REF.: "NOVO SISTEMA DE ARREFECIMENTO DOS TRATORES 1175"

Modificação a partir da máquina:

Trator: 710N0152(718N0135)

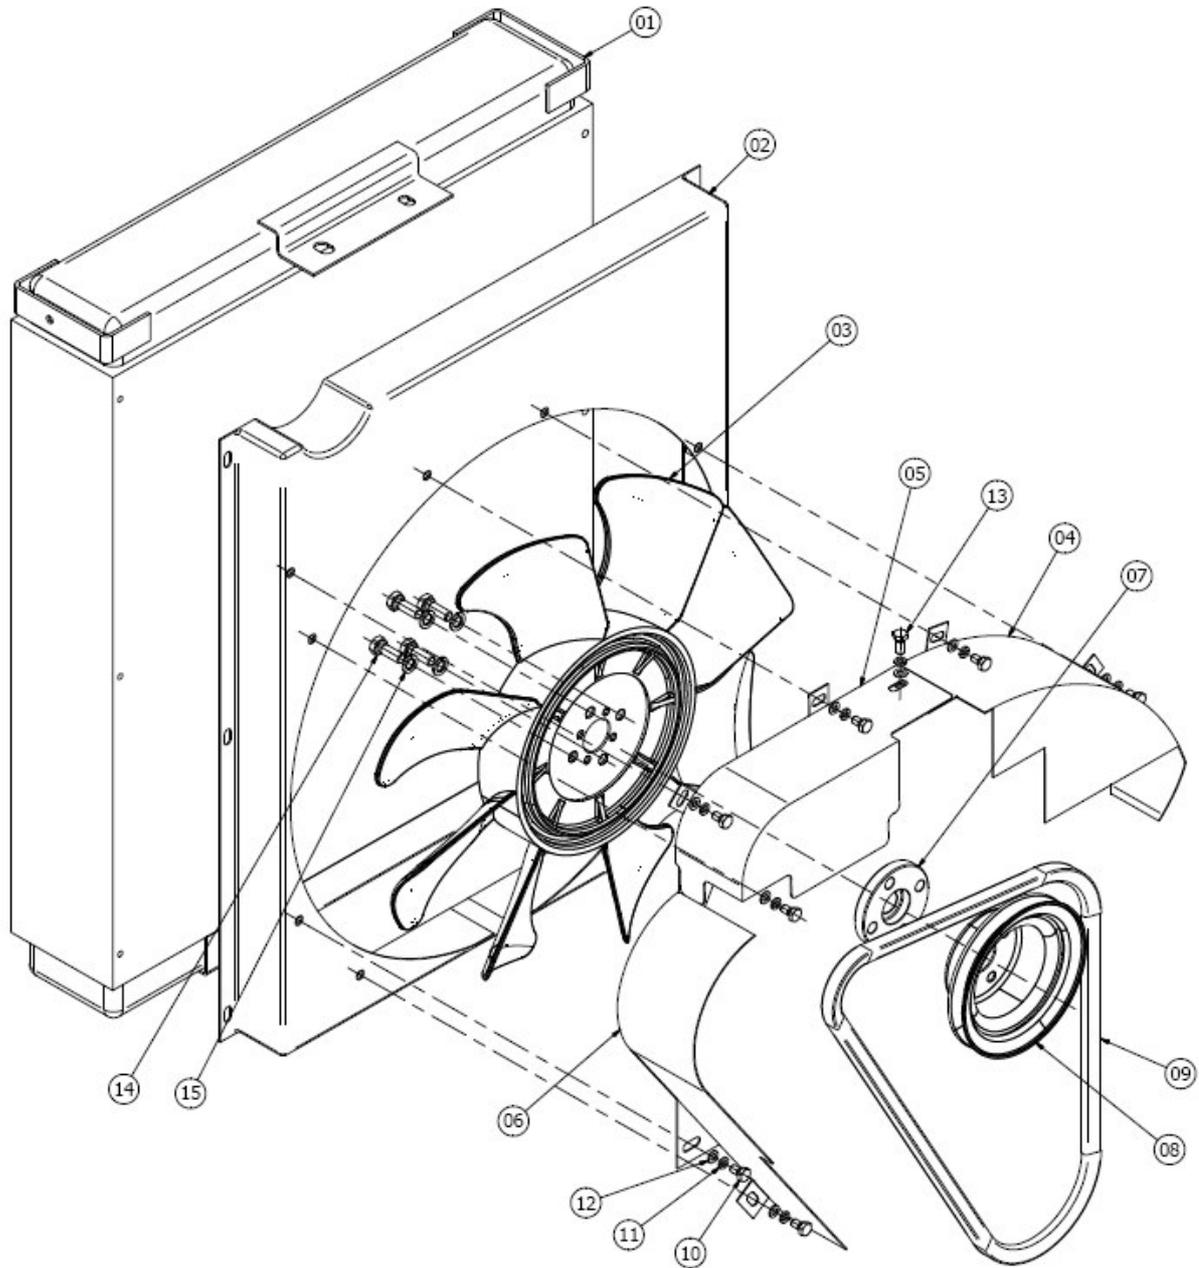
Foram realizadas melhorias na Hélice, onde a hélice antiga possui diâmetro de **410mm** com **8** Pás; a nova Hélice possui diâmetro de **430mm** com **7** Pás, proporcionando uma maior vazão de ar.

A polia da Hélice que possuía diâmetro de **130mm** agora possui **110mm**, o fato de reduzir o diâmetro da polia proporciona uma maior rotação na Hélice. Foi acrescido um calço entre a polia e a Hélice para melhor posicioná-la melhor na direção do Ductor de ar, mantendo assim a eficiência do sistema, bem como foi trocado a correia do ventilador, por uma menor. Alterado a correia do ventilador, onde o sistema antigo utilizava a correia modelo **AX43**, o sistema novo passa a utilizar a correia modelo **AX42**.

O radiador era constituído por **6** carreiras de tubos dispostas de forma desalinhados(forma de zig-zag), o novo sistema de radiador utiliza **6** carreiras de tubos, porém as mesmas agora estão dispostas de forma alinhada(uma atrás da outra), facilitando a passagem do ar, diminuindo a possibilidade de retenção de impurezas

Foi alterado o tamanho do Ductor de ar, anteriormente possuía **70mm** de espessura e atualmente possui **50mm**.

As peças novas poderão ser instaladas nos tratores anteriores a esta modificação somente em conjunto.
